From: 5.1.2.e 5.1.2.e @amsterdam.nl>  
Subject: **FW: aanlevering tekeningen Z2025-008460 – Klimaatinstallatie Bilderdijkstraat 99**  
To: 5.1.2.e 5.1.2.e @amsterdam.nl>  
Date: June 17, 2025 at 4:17:26 PM CEST

In vervolg op uw e-mail van 27 mei jl. stuur ik u hierbij de definitieve set tekeningen en bijlagen ten behoeve van de omgevingsvergunningsaanvraag (Z2025-008460) voor de plaatsing van een luchtbehandelingsinstallatie op het dak van Bilderdijkstraat 99.

Lengte doorsnede A-A  
PRINCIPE

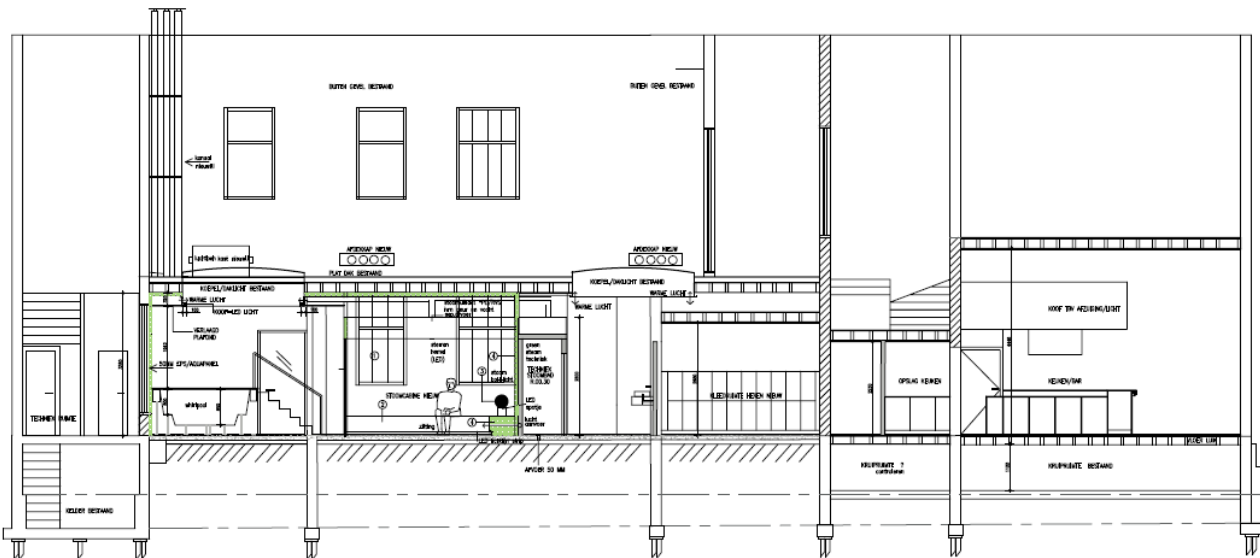
Geachte 5.1, 2, e  
Zoals ik u gisteren aan heb gegeven ontvangt u hierbij een stand van zaken met betrekking tot bovenstaande aanvraag Omgevingsvergunning voor de Klimaatkast  
U heeft mij onderstaande tekening gezonden. Dit is volgens u de laatste versie.

Uit deze foto blijkt dat de laatste tekening sterk afwijkt van deze foto: De ramen zijn totaal anders, de plaats van het dakvenster is anders, de knik in het gebouw staat niet op tekening etc.

De tekening dient derhalve aangepast te worden aan de werkelijke situatie.

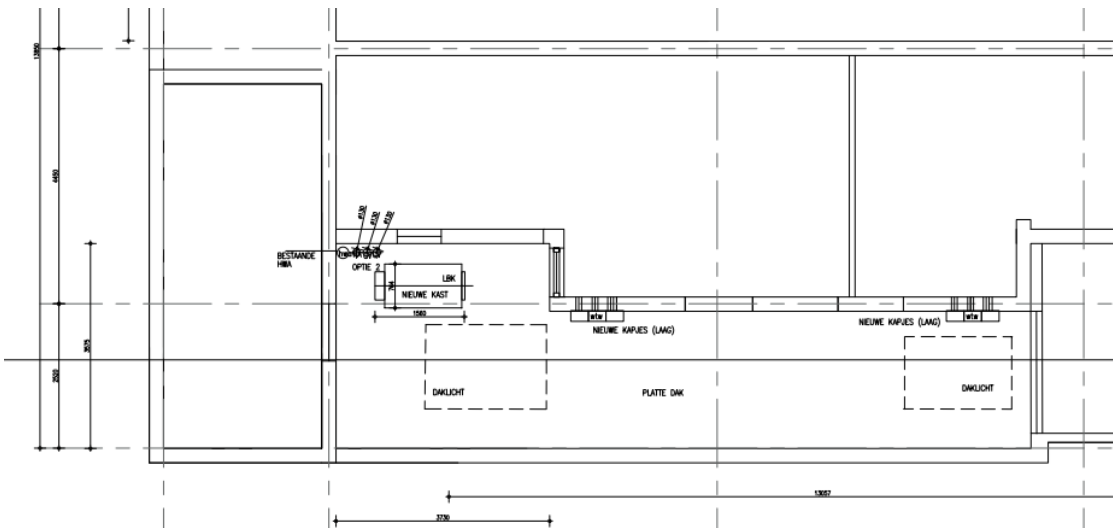
Bij de aanvraag omgevingsvergunning heeft u via het DSO onderstaande foto ingediend.
